女川原子力発電所
原子炉施設保安規定変更認可申請書
補足説明資料①
(周辺監視区域境界変更，保安規定審査基準の説明)

2022年8月5日

東北電力株式会社

図 2-1 周辺監視区域境界変更範囲

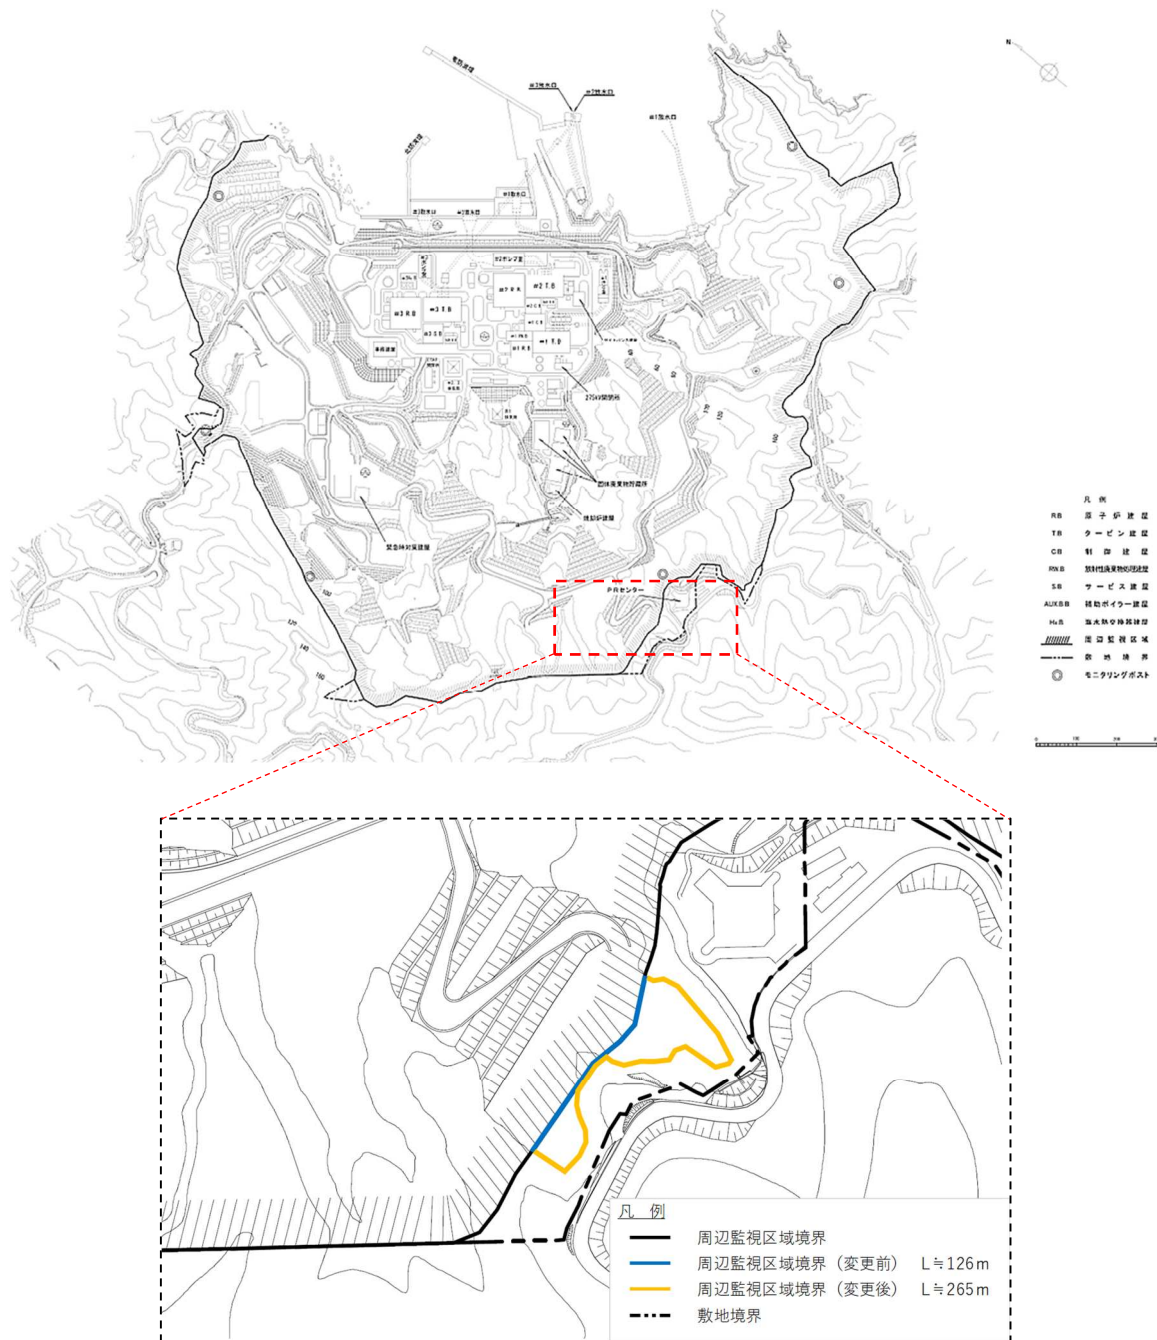
設置変更許可段階での想定より工事物量が増加したため、作業用地を新たに確保する必要が生じているが、現在の周辺監視区域内に作業用地を確保することが困難な状況にある。このため、図 2-1 に示すとおり、周辺監視区域境界の一部を変更し、新規制基準適合に係る工事に必要な作業用地を確保する。

図4 作業用地拡大箇所付近の周辺監視区域境界

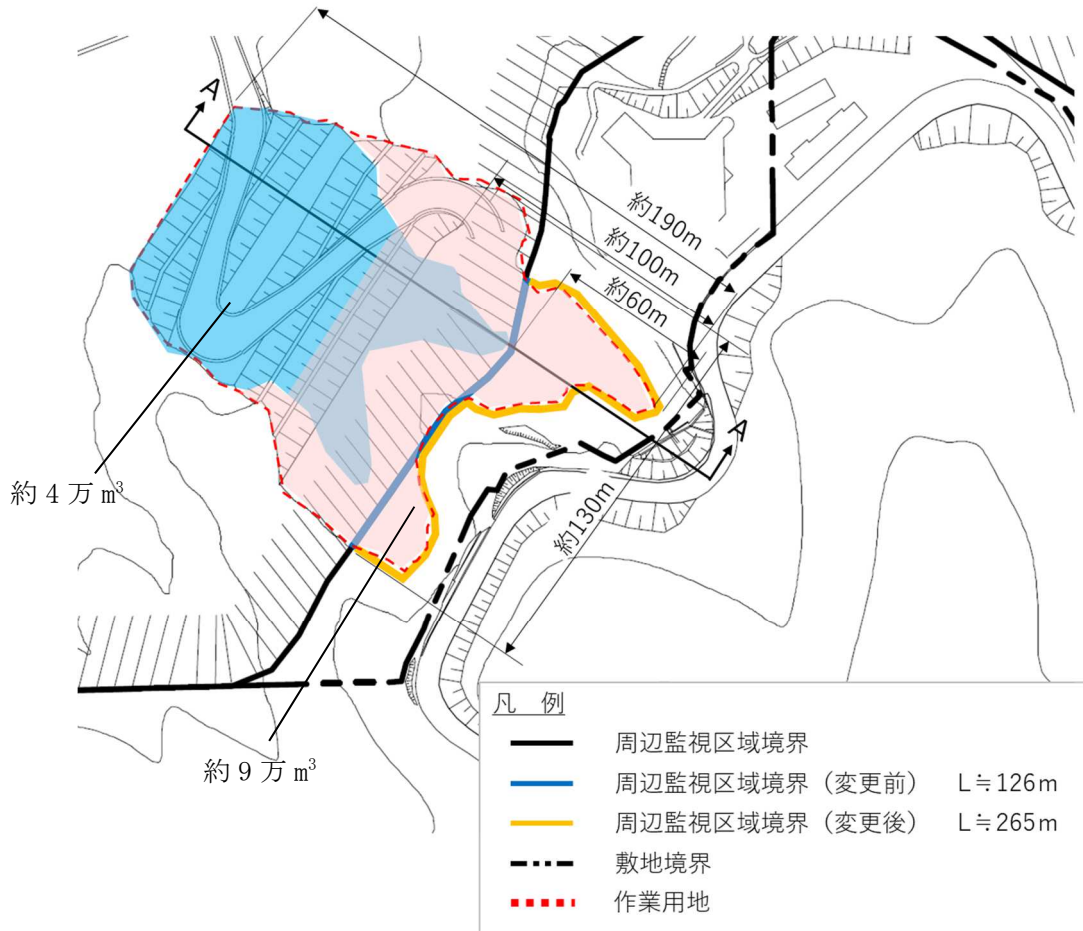
また、エリア④付近における周辺監視区域境界の前後比較を図4に、縦断図(A-A 矢視)を図5に示す。

ただし、本エリアでの施工を成立させるためには、周辺監視区域境界の変更が必要である。

図1 周辺監視区域柵および排水路計画平面

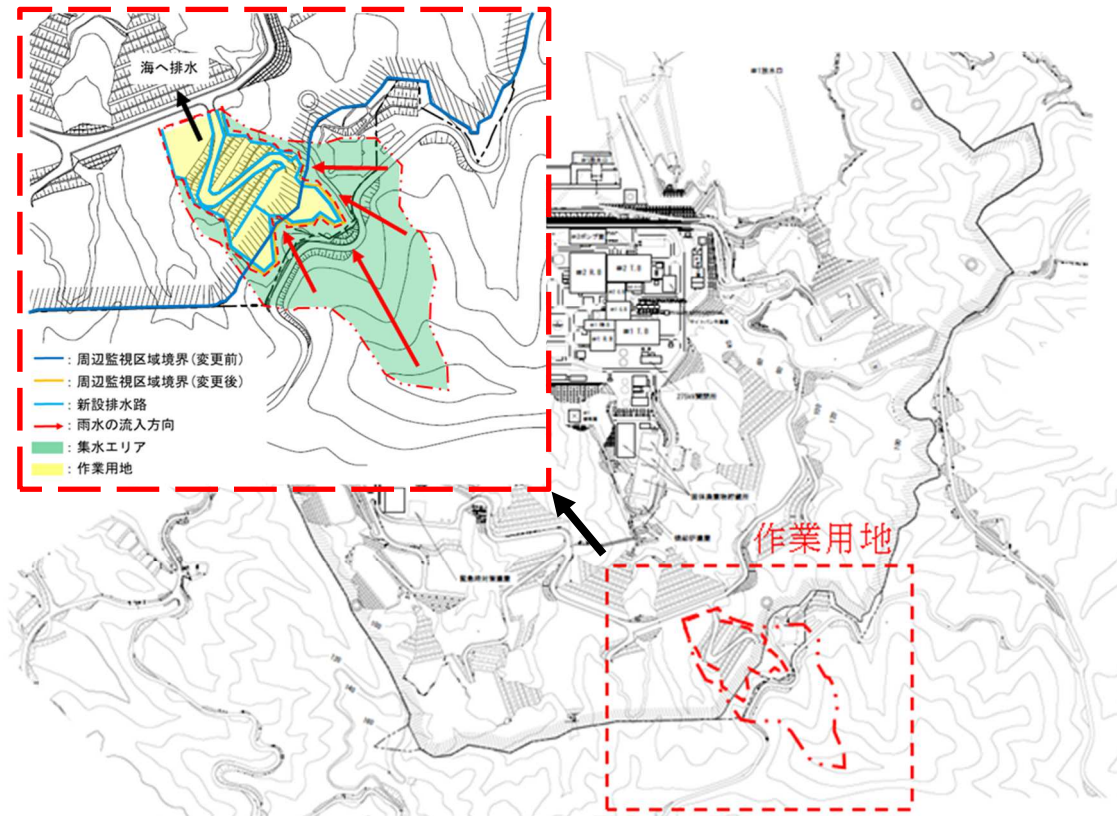
周辺監視区域境界に柵を設置するにあたっては、柵の倒壊等を防ぐため、雨水による柵の支柱基礎の洗掘等がないよう地盤が安定している地山*2に基礎を設置しており、今回においても、図 1 および図 2 に示すとおり外側の安定した地山に新たな柵を配置する計画としている。

図3 周辺監視区域柵と排水路配置の関係

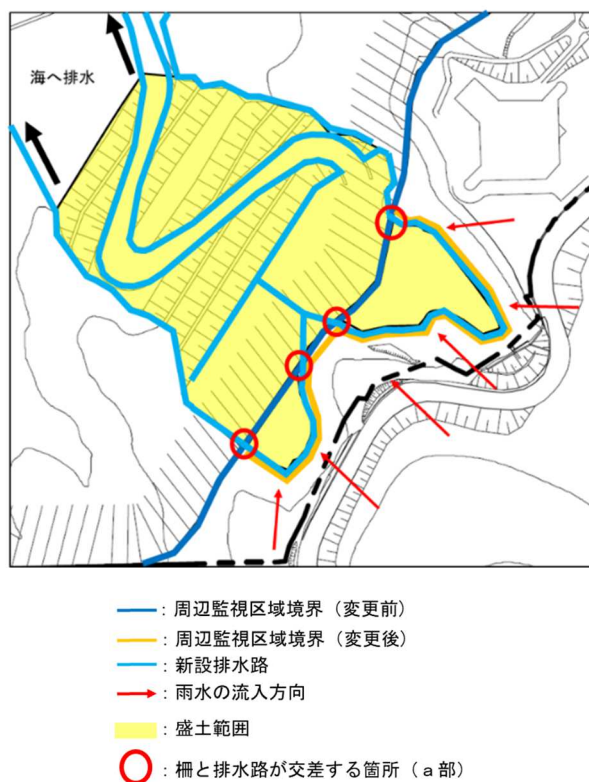
一方、従来の周辺監視区域境界図と一致するよう柵を再設置するにあたっては、図3および図4に示すとおり再設置後の柵と造成後に整備した排水路とが交差する形となる。

この場合、排水路（たて800mm×よこ800mm）の空間部も含めた範囲に柵を設置することとなるため、周辺の林地から供給される落葉や枝などの影響を受け排水路を詰まらせる原因となり、排水路から水が溢れ出る虞がある。

以上を踏まえ、女川原子力発電所においては、周辺監視区域境界変更に伴い新たに設置する柵の状態を維持して運用管理していくものとする。

図1 周辺監視区域境界変更の工事工程（予定）

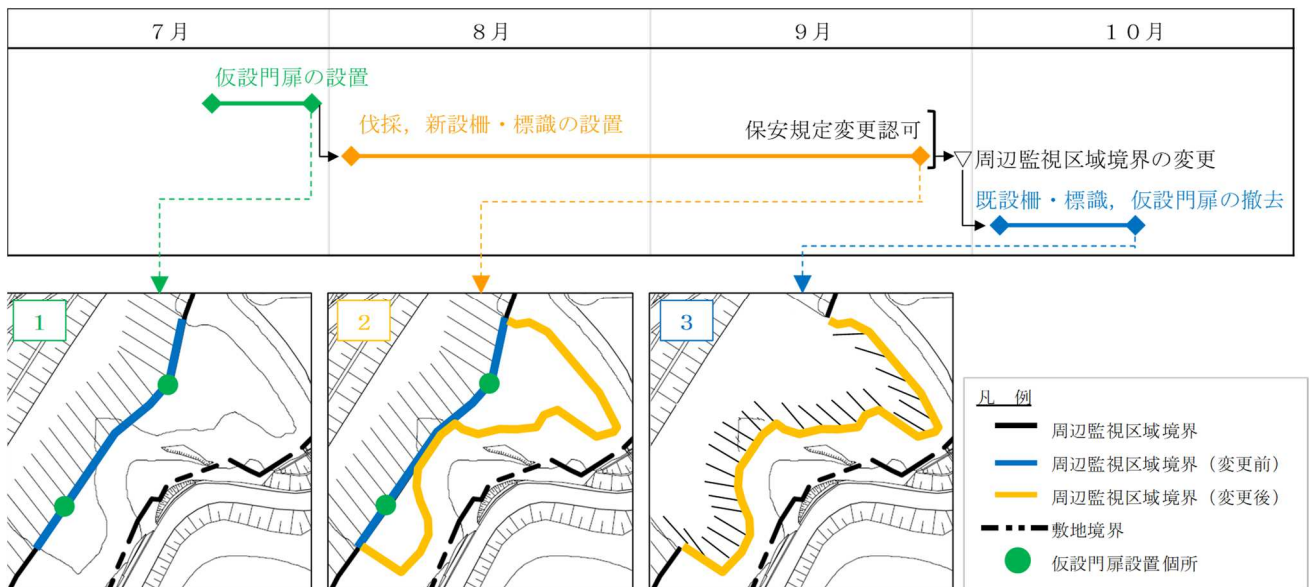
現在の周辺監視区域境界は、2つの谷が連続し、境界の外側は森林となっているため、発電所敷地外からの立入りおよび作業が難しい地形である。よって、樹木を伐採して新たな柵を設置するために、従前の周辺監視区域境界に、仮設門扉を設置する必要がある。（図1[1]）

仮設門扉の設置後、伐採を行い、変更後の周辺監視区域境界に新設の柵および標識を設置する。保安規定変更認可を受けた後、新設の柵および標識の設置完了を確認した上で、周辺監視区域境界を変更する。（図1[2]）

変更前の周辺監視区域の柵および標識ならびに仮設門扉については、周辺監視区域境界変更後に撤去する。（図1[3]）
